监理通知单

工程名称: 申宜宜城流水镇 100MW 农光互补光伏电站项目

编号: ZHJL-YCGF-TZD-003

主题: 关于光伏场区桩基施工相关事宜

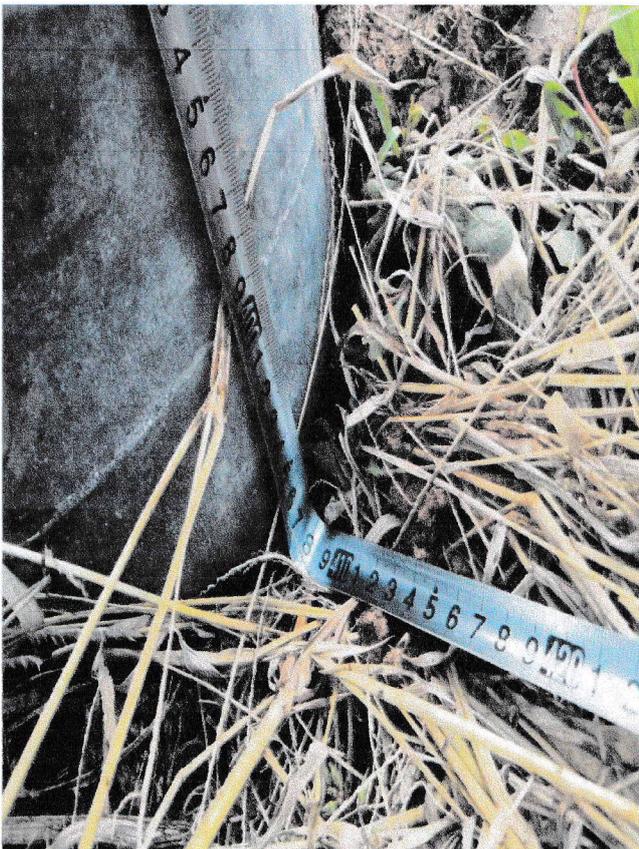
- 1、B04 地块由于地势复杂, 监理对进场预制管桩进行实测为 4500mm, 不符合现场施工要求。
- 2、监理对已定型的管桩进行实测, 入土深度不足 1500mm, 外露地面部分在 3500-4000mm 左右, 已超出设计范围。
- 3、前后排高低落差较大, 组与组之间高低落差超出设计及相关规范要求。

针对以上问题, 望施工单位对不符合要求的桩基进行整改, 并采取合理有效方案进行处理, 保证施工质量满足设计及相关规范要求。总包单位需加强现场管控, 对于以上问题尽快处理。
